INFORME FINAL DE EVALUACIÓN N° 165-2026-MINEM/DGAAH/DEAH

Asunto : Informe Final de Evaluación de la *"Modificación del Programa de Adecuación de Manejo Ambiental (PAMA) en la zona de Terminal Multiboyas (Amarradero N° 2) de Refinería Conchán"*, presentado por Petróleos del Perú - Petroperú S.A.

Gráfico N° 3
Estación 62410-SU-03 – Misceláneo Playa

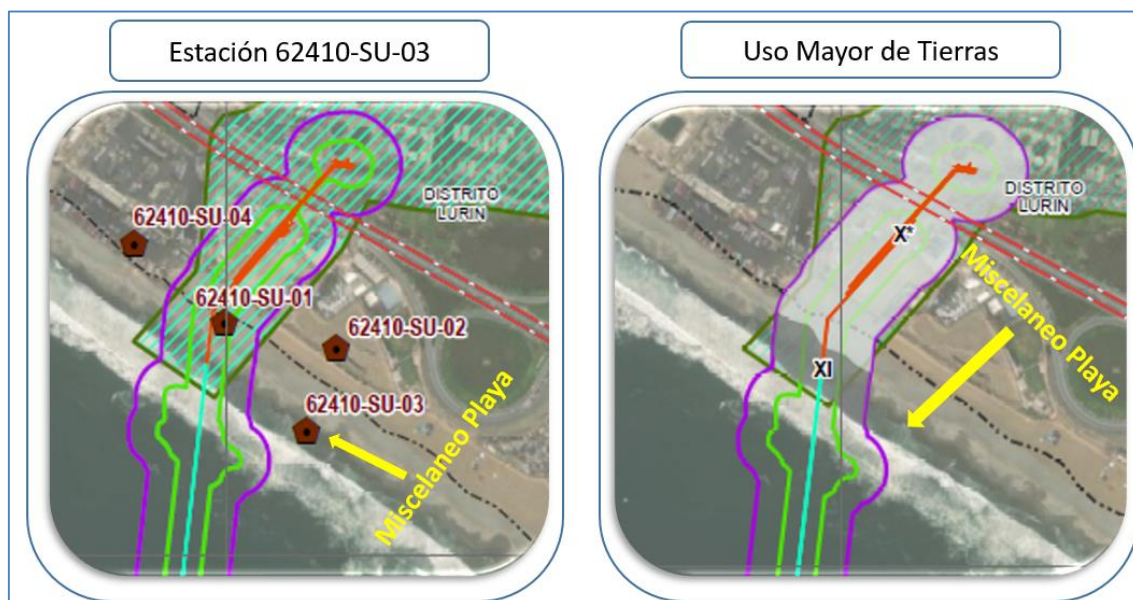
unidad no edáfica; por lo que la estación 62410-SU-03, no debe ser considerado como suelo, si no debe ser considerado como sedimento por encontrarse en la zona intermareal (Ver Gráfico N° 4).

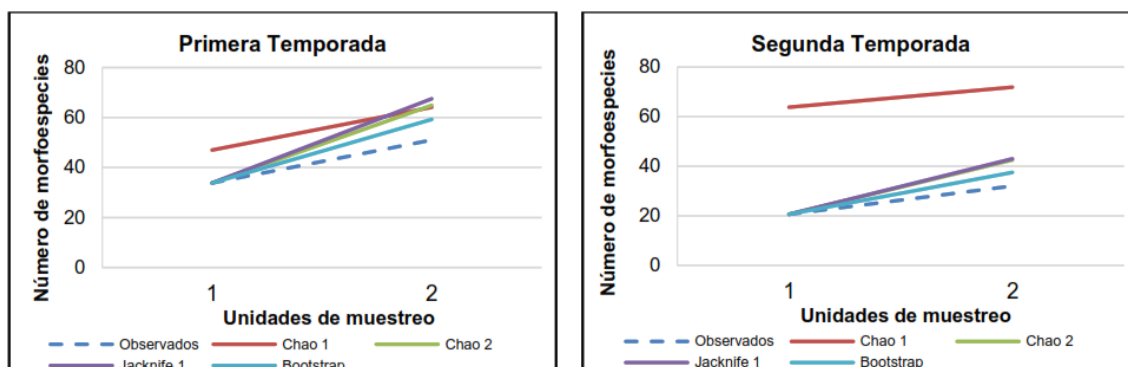
Sin embargo, en la Figura N° 157.- *Curva de Acumulación de Morfoespecies de Artrópodos por Temporada de Evaluación en la Zona Desértica (Zd)* del apartado A.5.8 *"Curvas de acumulación de Especies"* del A.5 *"Artrópodos"* del ítem 6.2.4. *"Resultados"* de la Modificación del PAMA (folio 399 del escrito N° 3748087), se observa en el eje X (cantidad de unidades de muestreo) de cuatro (04) estaciones de muestreo.

En ese sentido, se requiere que el Titular presente el gráfico analizando las dos unidades de muestreo evaluadas.
